工程指示 / 要求簡箋 ENGINEER INSTRUCTIONS (E.I.)

工程指示編號:	EI- 4956	修改版本:	-
	HK-1291		
工程編號:	J 853	工程名稱:	大窩坪 (延坪道)
收件人:	生統	發件人:	Lai Sik Hung
工程項目:	SH窗 試水時滲水修補方法確認	日期:	04/08/2022

內容: SH窗 試水時滲水修補方法確認 (見附圖)

853 SH生窗单元试水渗水原因调查

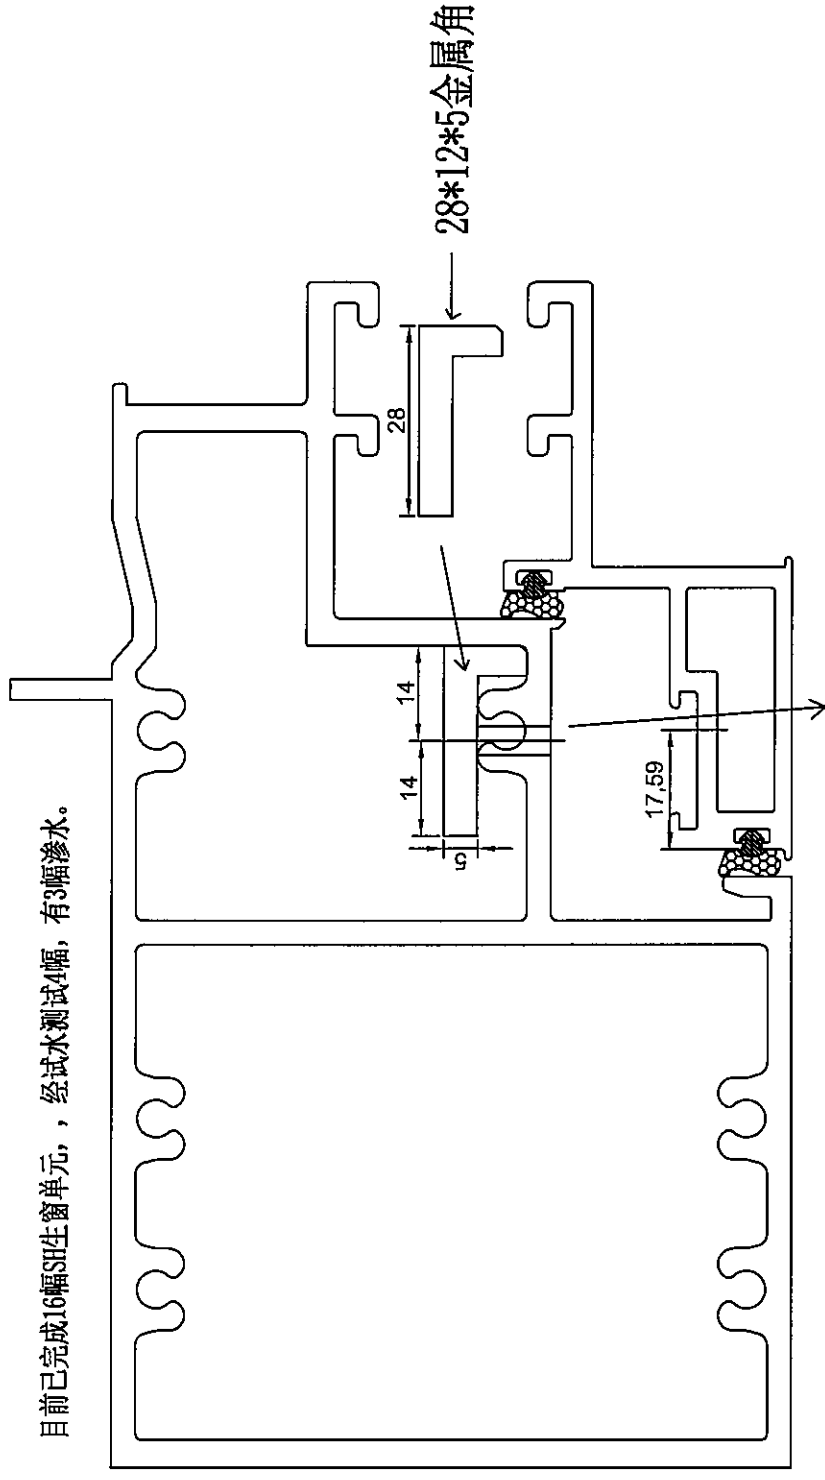
目前已完成16幅SH生窗单元，经试水测试4幅，有3幅渗水。

SH窗上中横、下中横X85984、X85985与东成款扇撑组合，该孔位如图所示，但在钻孔时该位受料型丝坑影响会偏位，实测数据为16.5~17mm 引致玉框组合后胶条搭位松紧度不够，试水时渗水。如将原孔改为直径5.5过孔，增加28*12*5mm金属角收扇撑，确保玉框搭位的松紧度满足要求，密封性足够。
